EXZENTERSCHLEIFER

KA230E----A

TYPE 1

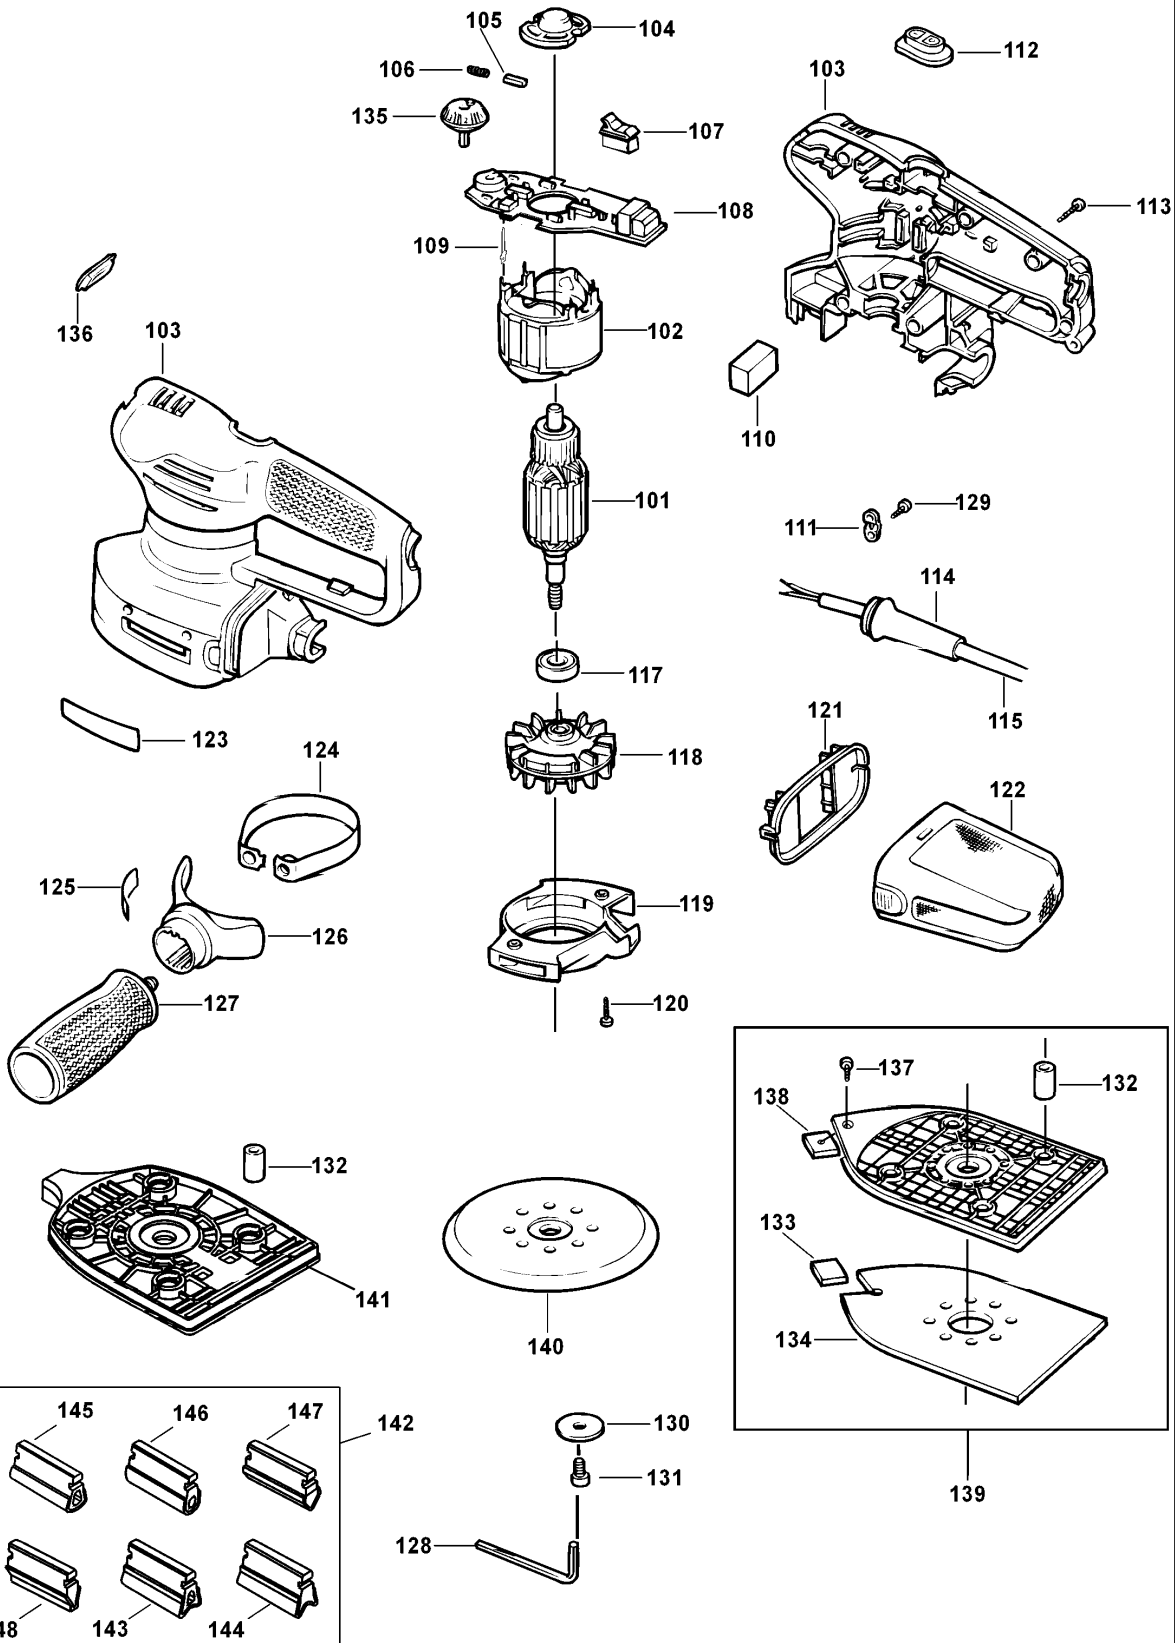
Ab Datumscode 10-97

Eine Kostenersparnis wurde durch die Eliminierung der Unterlegscheibe (Teil 116) und die Erweiterung der Ankerwelle um 1 mm eingeführt. Beim Montieren eines neuen Ankers an Einheiten mit einem Datumscode bis 9-97, die Unterlegscheibe, Teil 116, entfernen. Wenn ein neuer Anker zusammen mit Teil 116, Unterlegscheibe, eingebaut wird, sprühen Funken, bis die Bürsten eingebettet sind.
